**Review ontwerpberekeningen damwanden
EMK-terrein Krimpen aan den IJssel**

Document Nr.: 1018-0485-000

Datum: 11 januari 2019

Opdrachtgever Dura Vermeer Infra Milieu BV
Postbus 111
2130 AC HOOFDORP

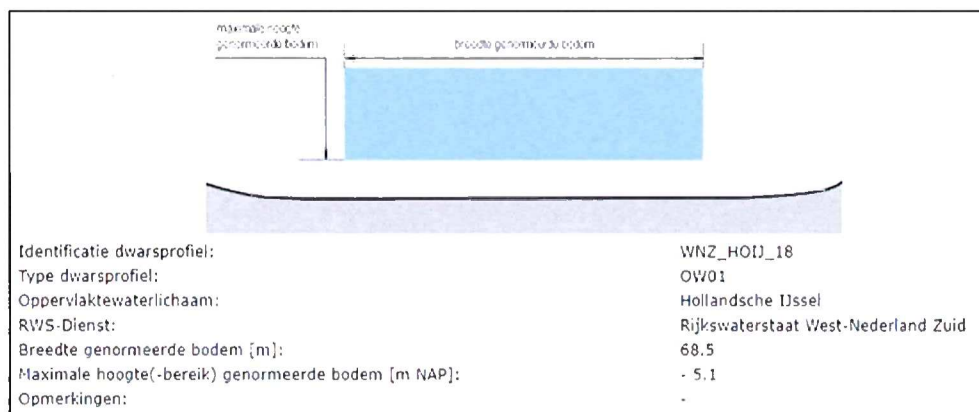
De stijghoogte in het pleistocene zand (aanwezig vanaf ca. NAP -15,5 m) bedraagt circa NAP -2,0 m tot NAP -3,5 m. Deze waarden zijn afgeleid uit de sonderingen 403 t/m 405 die met meting van de waterspanning zijn uitgevoerd [OG 1997-1].

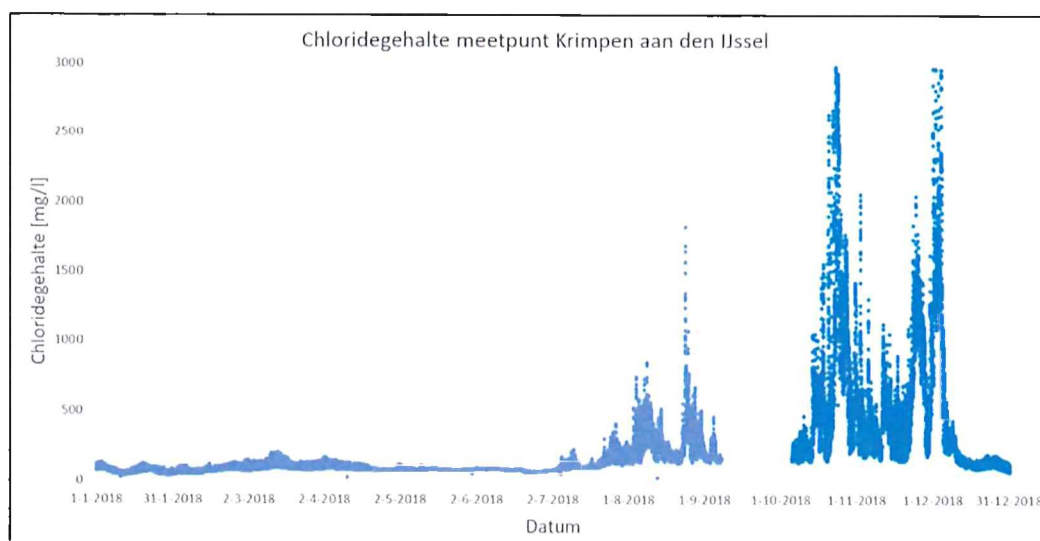
In de berekening is een hoge waarde voor de freatische grondwaterstand achter de damwand gehanteerd van NAP +2,0 m. Dit is 0,5 m hoger dan het niveau van de drainageconstructie (grindkoffer + drains) die hier wordt aangebracht. Bij voldoende onderhoud van de drainageconstructie lijkt een niveau van NAP +1,5 m een meer reële situatie. Daarom is een nieuwe berekening uitgevoerd met een grondwaterstand van NAP +1,5 m. Deze berekening is alleen in de maatgevende gebruiksfase uitgevoerd.

Uit tabel 5.3 blijkt dat het in rekening brengen van een lagere grondwaterstand achter de damwand een (beperkt) positief effect heeft op het berekende maximale moment in de damwand.
